Mission régionale d'autorité environnementale
PAYS DE LA LOIRE

Avis délibéré
sur la mise en compatibilité par déclaration de projet
du plan local d'urbanisme (PLU) de Mozé-sur-Louet (49)

N°PDL 009841 / APP

Extrait du zonage du PLU avant mise en compatibilité du PLU

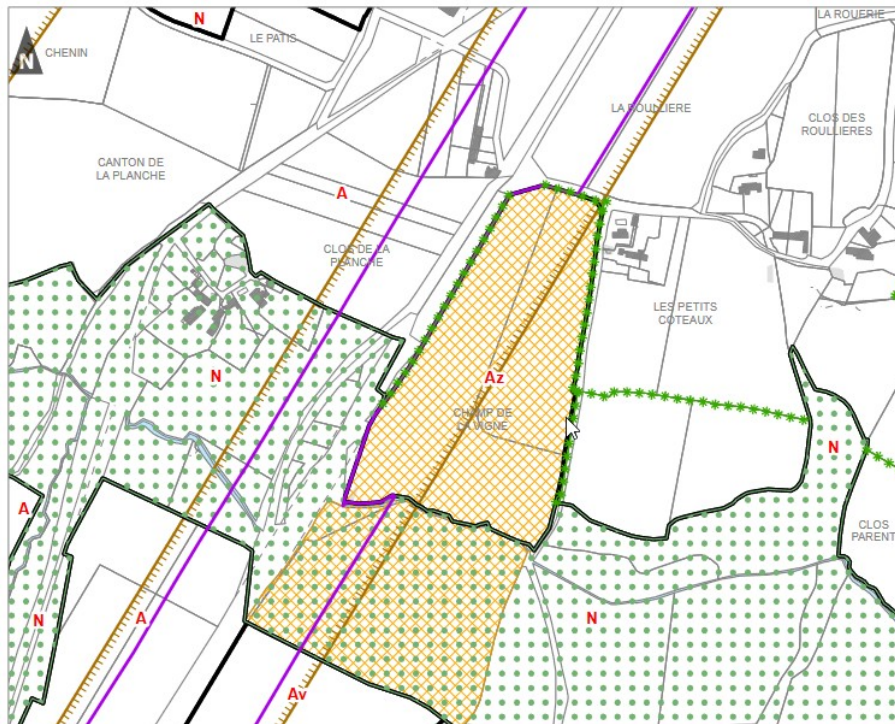
Les parcelles du projet sont identifiées au PLU en vigueur, en zones naturelle N au sud² du site, correspondant au remblai de l'ancienne installation de stockage, et agricole A au nord. Ces zonages ne sont pas compatibles avec le projet d'implantation d'une ISDI, justifiant la présente mise en compatibilité.

Cette procédure prévoit donc de modifier les règlements graphique et écrit du PLU de Mozé-sur-Louet :

- en créant un sous-zonage spécifique (Stecal³) Az « *Stecal permettant les travaux, affouillements et exhaussements de sol dans le cadre d'une installation de stockage de déchets inertes (ISDI)* » avec extension du « *secteur de remblais inertes* » sur sa totalité et intégrant la réduction de la marge de recul de part et d'autre de la route départementale 160 (dérogation Loi Barnier),
- en supprimant un zonage A d'une surface de 4,2 ha et un zonage N (également protégé au titre de l'article L.151-23) d'une surface de 2,2 ha,
- en étendant la protection des haies périphériques existantes à l'est, à l'ouest et au nord. Cette extension est associée à une demande de plantations (renforcement) « *en interface avec les espaces agricoles* » au sein du règlement écrit.

Le sud du site présente des secteurs importants d'évitement des haies et ronciers/fourrés, situés hors du futur remblai. Le retrait de la protection existante comme « éléments paysagers (bois, bocage, ripisylve) à préserver au titre de l'article L.151-23 du code de l'urbanisme » sur ces secteurs évités doit être justifiée.

- **compléter la détermination des impacts du projet avec ceux liés aux obligations légales de débroussaillage (OLD) et la démarche « éviter-réduire-compenser » associée à la mise en compatibilité du PLU en intégrant les outils du code de l'urbanisme ;**
- **justifier le retrait du zonage protecteur « éléments paysagers à protéger » au sud et l'absence de protection des haies de compensation ;**
- **justifier davantage l'équivalence écologique des mesures proposées par la procédure de mise en compatibilité par déclaration de projet du PLU, au regard notamment des impacts sur les espèces protégées et leurs habitats et des réductions de protection des éléments paysagers boisés.**

Cartographie des enjeux biologiques (source : Notice de présentation)

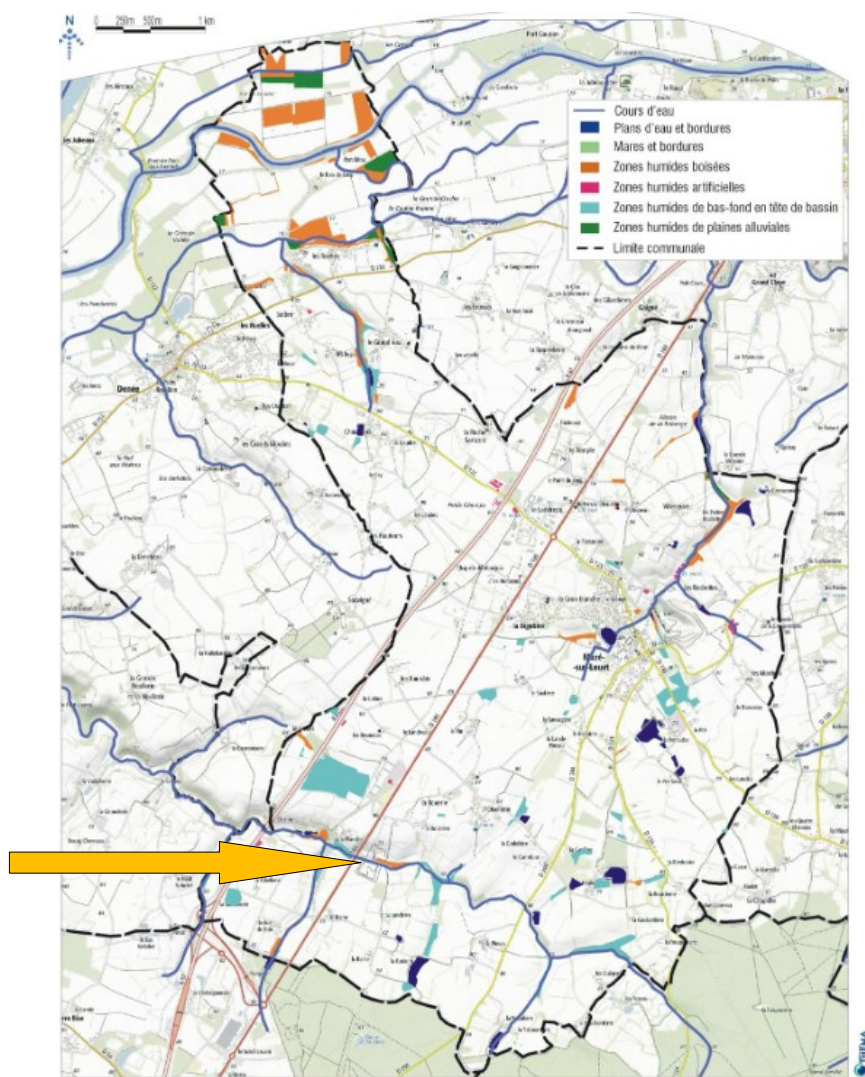
Toutefois, les méthodes, le secteur investigué et le protocole (nombre de jours d'inventaires et périodes, classes d'espèces ciblées...) appliqués ne sont pas fournis, le lecteur est renvoyé au dossier de demande d'enregistrement ICPE, dissocié du présent dossier de mise en compatibilité du PLU, ce qui nuit à la compréhension de la procédure actuelle et à la complète information du public si le dossier relatif à la demande d'enregistrement n'est pas présenté lors de la consultation du public. En particulier, la MRAE constate que la cartographie présentée ne semble pas couvrir l'ensemble du périmètre concerné par le futur zonage Az : le secteur le plus au sud, jusqu'au ruisseau de la Planche, ne semble pas avoir été investigué, sans justification.

- milieux variés (friches herbacées, fourrés-ronciers et haies multistrates périphériques), qui fournissent des sites de reproduction pour l'avifaune et des habitats permanents, notamment pour des espèces protégées (habitats favorables aux reptiles), ainsi que des corridors de déplacement importants ;
- une faune notamment protégée et/ou sur la liste rouge régionale ou nationale, avec en particulier des reptiles, des oiseaux (dont le Bruant jaune⁵*, l'Accenteur mouchet, l'Alouette lulu, la Cisticole des joncs*, la Linotte mélodieuse**, le Tarier pâtre**, le Chardonneret élégant** et le Faucon crécerelle*), et des chiroptères (dont la Noctule commune, pour laquelle la région Pays de la Loire a une responsabilité biologique très élevée, la Sérotine commune, le Murin de Natterer, le Petit rhinolophe et le Murin d'Alcathoe).

Ainsi, le secteur du site présente une sensibilité environnementale importante avec des enjeux jugés forts sur une partie du périmètre (voir cartographie ci-dessous).

- préciser les méthodes et le protocole appliqués lors du diagnostic écologique de 2022 et de fournir l'annexe « Dérogation espèces protégées 2025 » évoquée dans la notice de présentation ;
- justifier le périmètre investigué pour la définition des enjeux de biodiversité (concernant le secteur sud) et liés aux zones humides (notamment concernant le secteur sud-ouest) ainsi que la non prise en compte de la zone humide recensée au PLU au sud-est du site, et, le cas échéant, de compléter les inventaires.
